PROGETTO PER LA REALIZZAZIONE DI UN IMPIANTO EOLICO

DENOMINATO "WHITE AND BLUE LUIGHIEDDA"

RELAZIONE RIASSUNTIVA

REGIONE SARDEGNA ASS. AMBIENTE PROT. N° 11968 DEL 12/04/2024

FOTO DELLA REALTA' DEI LUOGHI

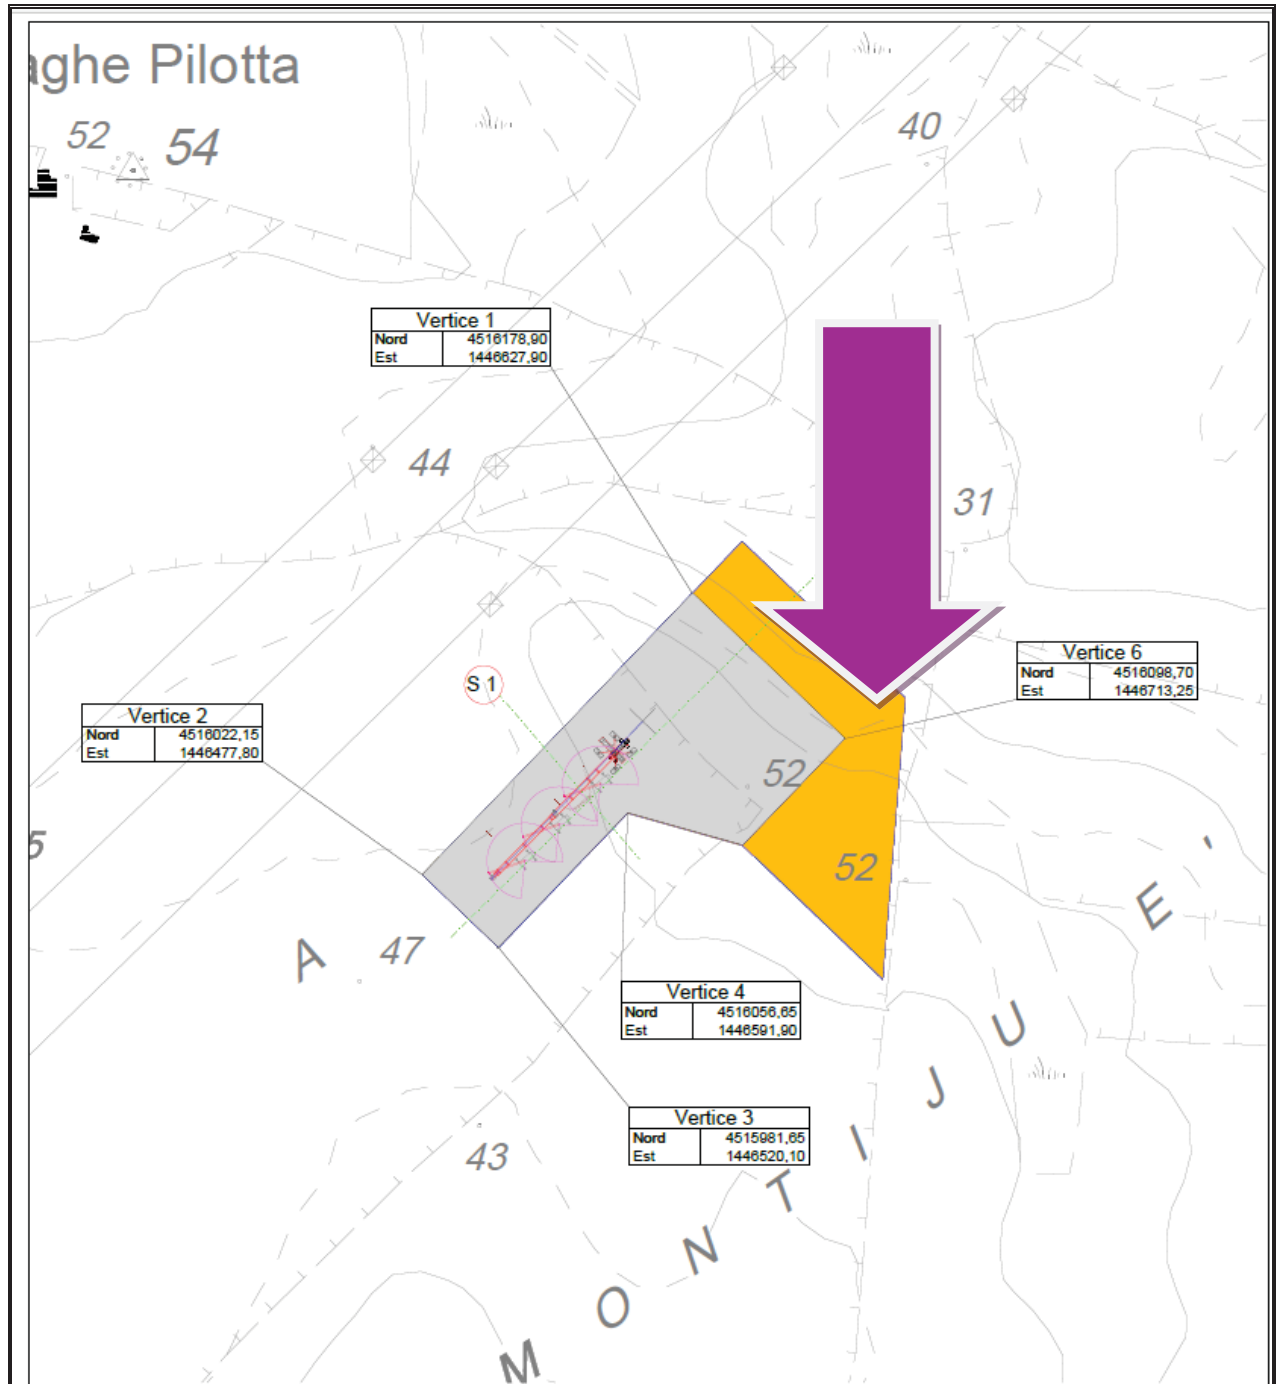
2.3 la viabilità di accesso all'aerogeneratore WTG01 sembrerebbe interferire con un vigneto;

2.3 Relativamente alla viabilità di accesso la pala WTG1 non interferisce col vigneto, come visibile nella foto sotto (la WTG si trova
